Ville de
NOUMÉA

Plan d'Urbanisme Directeur

MODIFICATION N°4 DU PUD

6. Extension de la zone touristique et récréative sur la pointe Magnin et redéfinition de l'espace planté n° E69

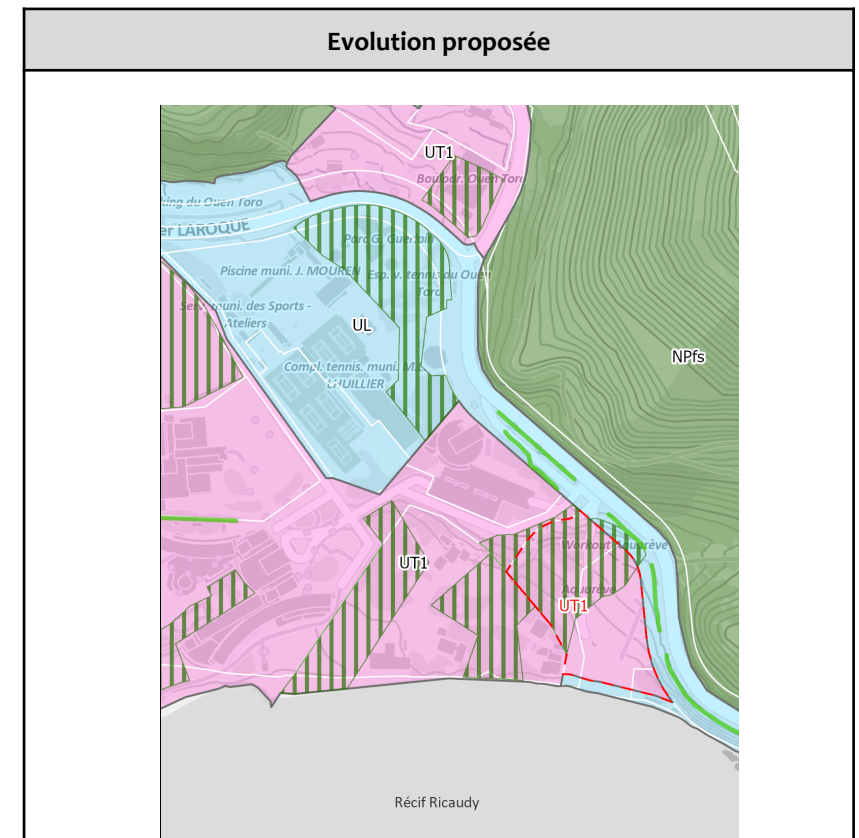
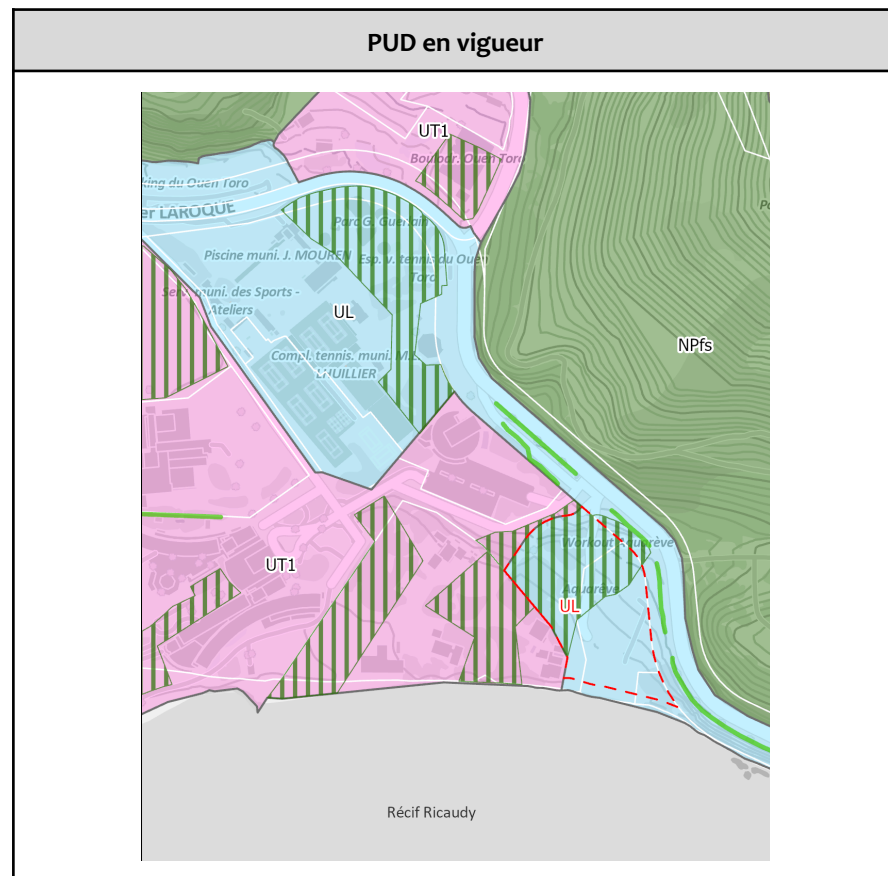
La proposition d'extension du zonage UT1 sur le zonage UL vise à redynamiser le secteur en offrant de nouvelles opportunités pour le développement touristique et récréatif. Ce changement de zonage est justifié par la nécessité d'adapter notre urbanisme aux enjeux contemporains, notamment en matière de tourisme, qui est un moteur essentiel de l'économie locale. Bien que cette modification puisse permettre la construction de projets de grande hauteur, il est crucial de souligner que l'augmentation des hauteurs autorisées entraîne une réduction de l'emprise au sol. Cela permet de préserver une plus grande superficie d'espaces verts, évitant ainsi une consommation excessive de ces ressources naturelles. De plus, la redéfinition de l'espace planté 69, proposée en parallèle, garantit une intégration harmonieuse des nouvelles constructions dans le paysage existant, tout en préservant les zones végétales essentielles.

Concernant le patrimoine végétal, il est proposé de redessiner l'espace planté existant en proposant un nouveau découpage et d'inscrire un nouvel arbre dans l'inventaire des arbres remarquables.

7. Extension de la zone Ub1 dans le quartier de Trianon

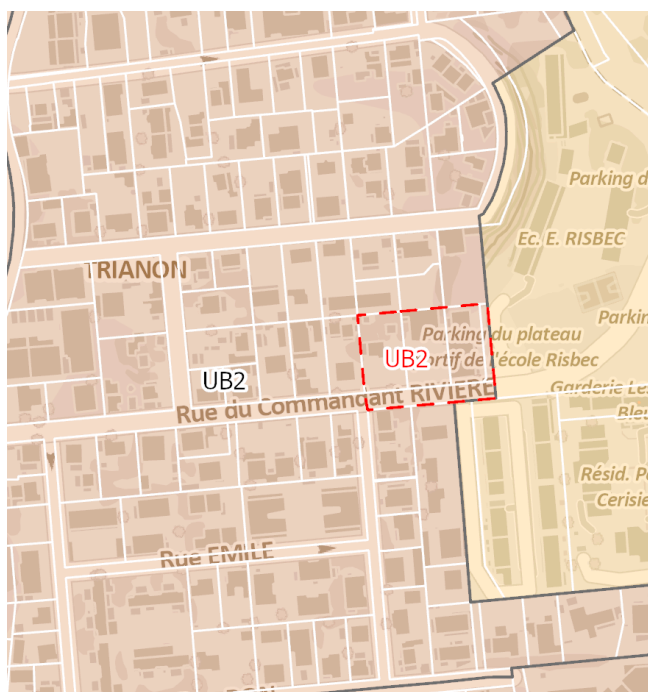
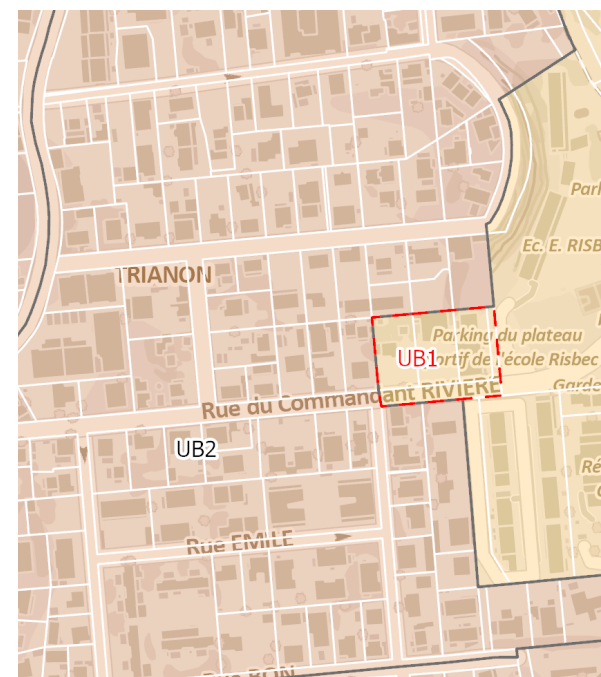
Dans le but de garantir la pérennité d'activités commerciales compatibles avec l'habitat, comme cela était précédemment autorisé par le PUD, la Ville propose d'étendre le zonage UB1 sur trois parcelles spécifiques. Cette extension est justifiée par la nécessité de favoriser un développement harmonieux et intégré, qui respecte les principes de mixité fonctionnelle et de proximité des services. De plus, deux des parcelles concernées disposent d'une superficie suffisante pour accueillir le stationnement nécessaire à ces activités, ce qui contribue à une meilleure accessibilité et à la fluidité des déplacements. En procédant ainsi, la collectivité garantit un aménagement durable et équilibré du territoire

8. Correspondance du zonage vis à vis du parcellaire

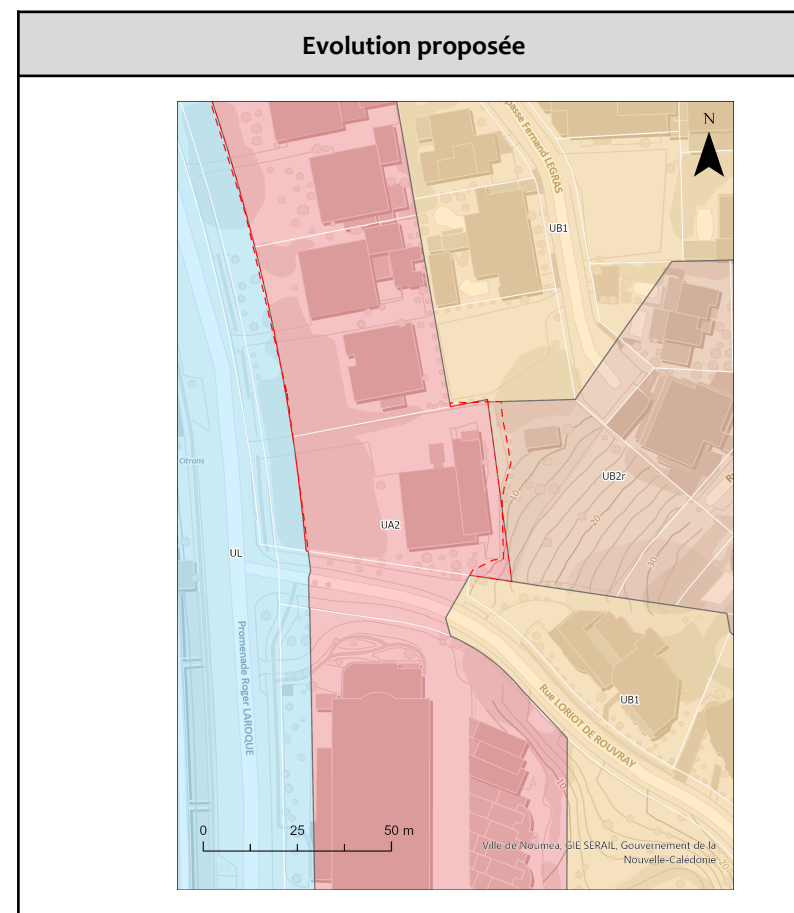
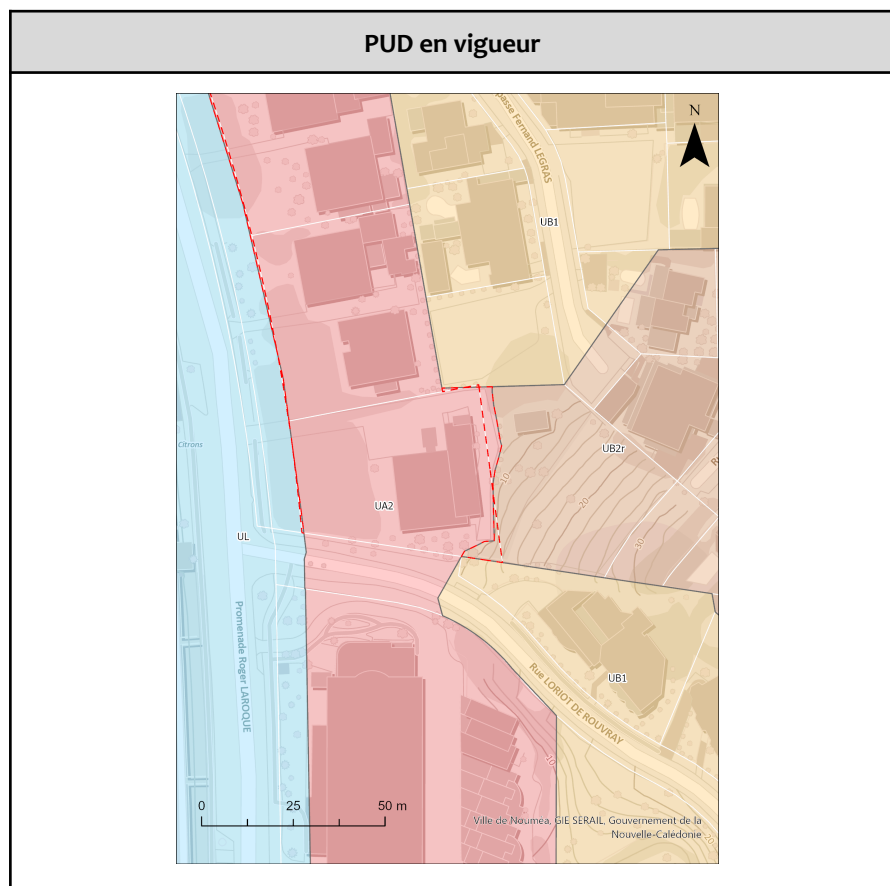
Dans le cadre de la délivrance d'un document de renseignements d'urbanisme et suite à une division foncière réalisée dans le secteur, un décalage a été observé entre les zonages en vigueur et le découpage parcellaire. Afin de garantir une cohérence optimale entre le plan d'urbanisme et la réalité foncière, il est proposé de rectifier les zonages concernés. Cette démarche vise à améliorer la lisibilité et l'efficacité du document graphique.

9. Rectification dans les données concernant les arbres remarquables A57

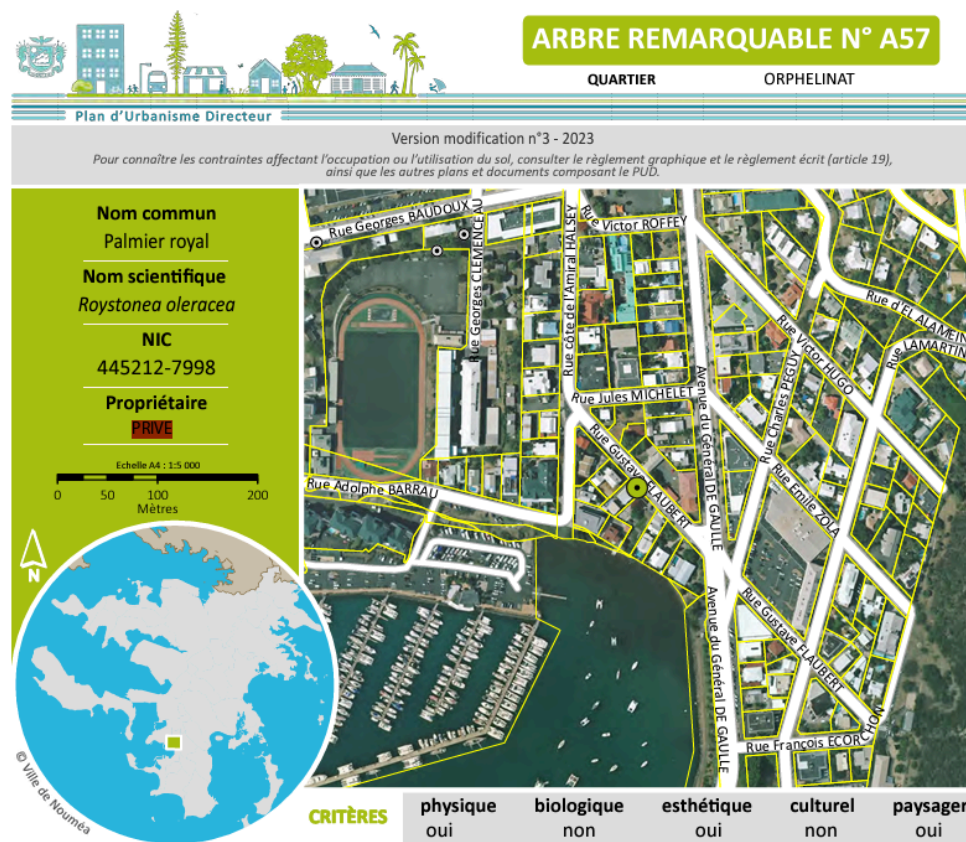
Une correction est proposée sur l'un des critères de référence des arbres remarquables A57. En effet, la localisation actuelle de ces arbres remarquables en annexe ne correspond pas à la réalité terrain car ils sont implantés sur une propriété privée. Suite à une visite d'expertise, le statut du foncier d'implantation de ces arbres a pu être confirmé. Il est proposé de modifier le statut du propriétaire sur la fiche.

10. Redélimitation de l'espace planté n° E173

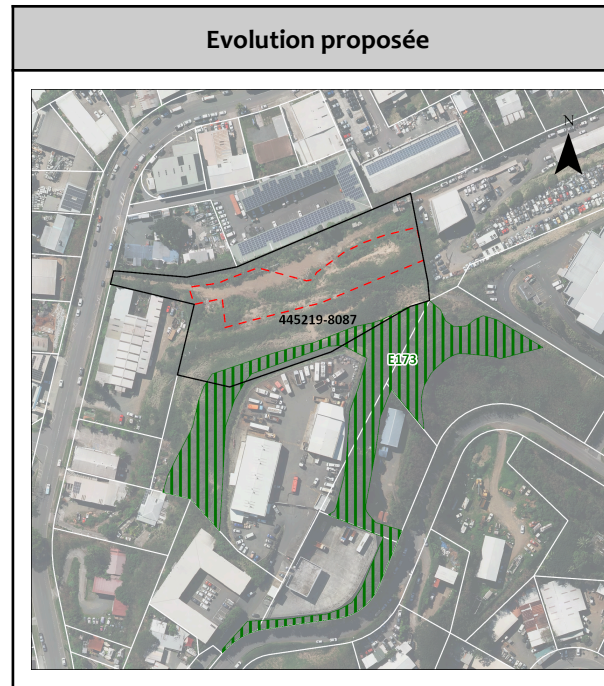
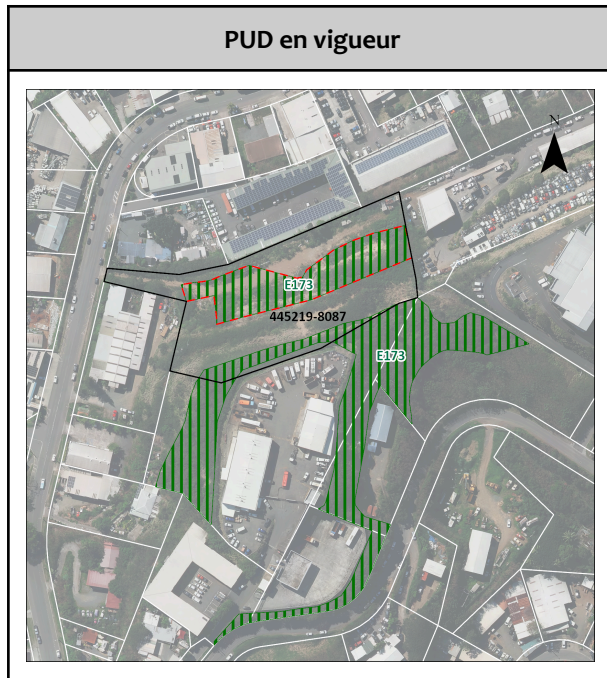
Le projet de ville et les principes de la trame verte urbaine, encouragent à préserver les connectivités écologiques dans les zones très minéralisées. Le secteur de Ducos fait partie des zones prioritaires où le processus de végétalisation doit être conforté. Néanmoins, après une visite de terrain et une concertation avec les services techniques des espaces verts de la Ville, une partie, l'espace planté E173 situé sur la parcelle n°445219-8087 n'est plus compatible avec les critères attribués (voir la partie de l'E173 entouré en rouge ci-dessous).

Pour être inscrit au PUD, les espaces sont nécessairement pourvus d'une végétation de haute qualité ou une végétation ordinaire reconnue pour ses qualités paysagères, environnementales ou écologiques. Or, cet espace a fortement été détérioré par des travaux de défrichements et de terrassements en 4 ans (voir photos ci-contre).

En conséquence, la composition végétale de l'espace planté E173 ciblé en rouge ne présente plus d'intérêt environnemental nécessitant sa préservation. Malheureusement, les seules espèces qui subsistent sur le terrain, sont essentiellement des espèces envahissantes (faux mimosas, grands aloès, graminées...). En conclusion, il est suggéré la suppression de 2800 m² sur les 10700 m² de l'espace planté E173.

L n° 3

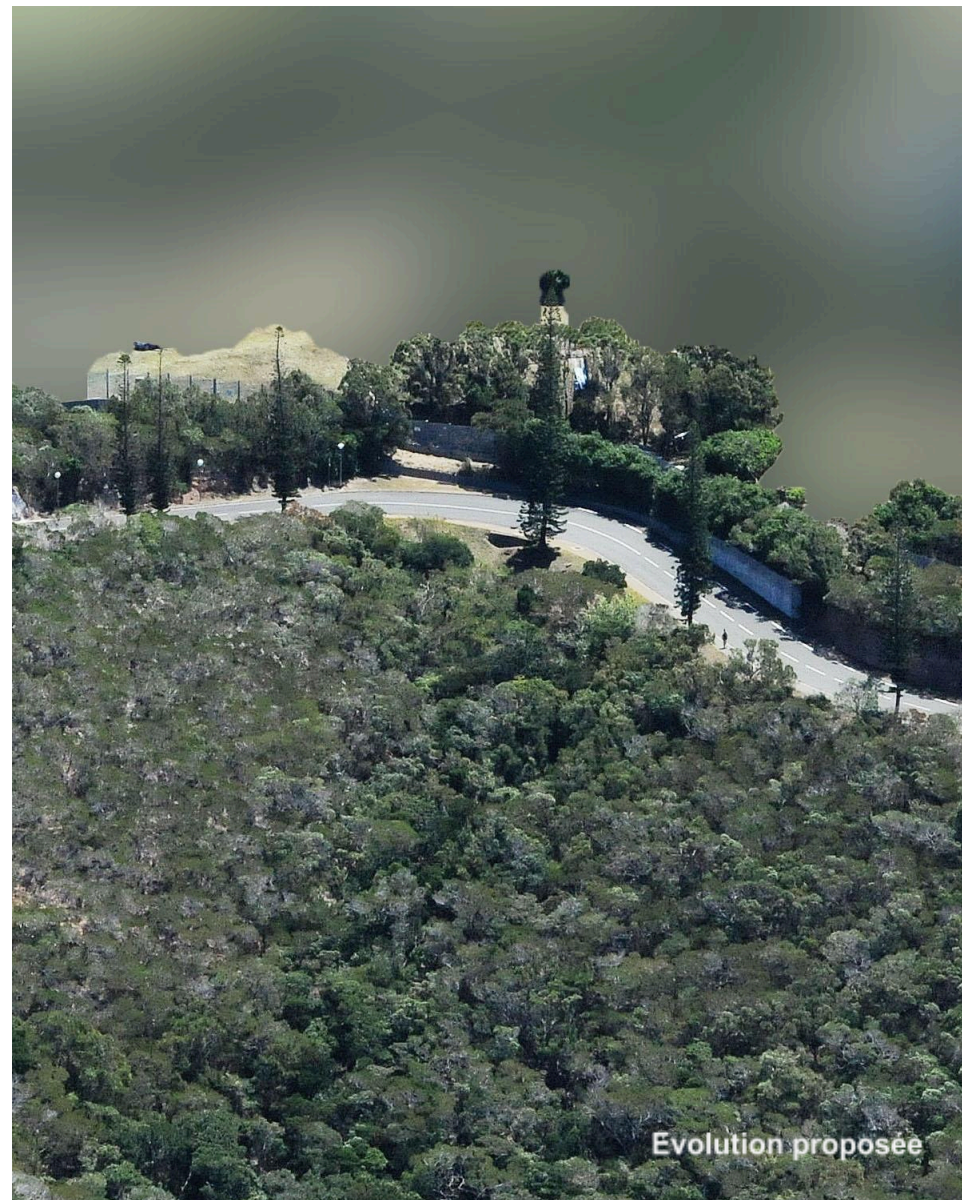
Issus de l'annexe du PUD - Tome IV - Atlas des alignements plantés : Les alignements plantés L27 et L3 seront modifiés car les prises de vues aériennes répertoriées laissent apparaître les hauteurs du site **militaire du Ouen Toro**.
